安全点検の結果報告

安全点検の結果 A区間:興津川～潮吹園(海沿い)

⑯ ゴミ(落下物)

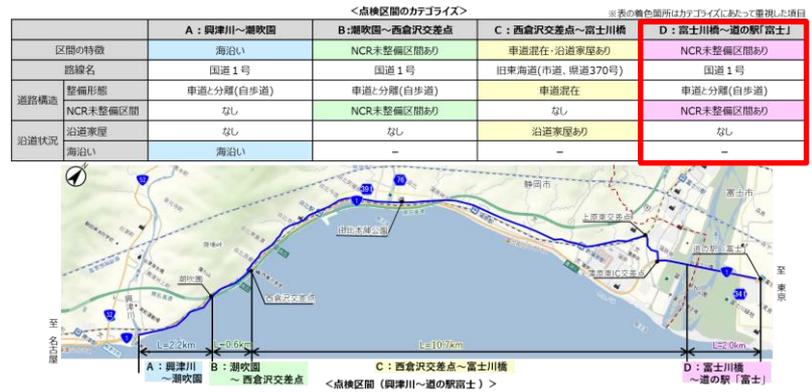
② 舗装の隆起・段差

④ 植栽の通行空間へのはみ出し

⑬ 案内誘導不足
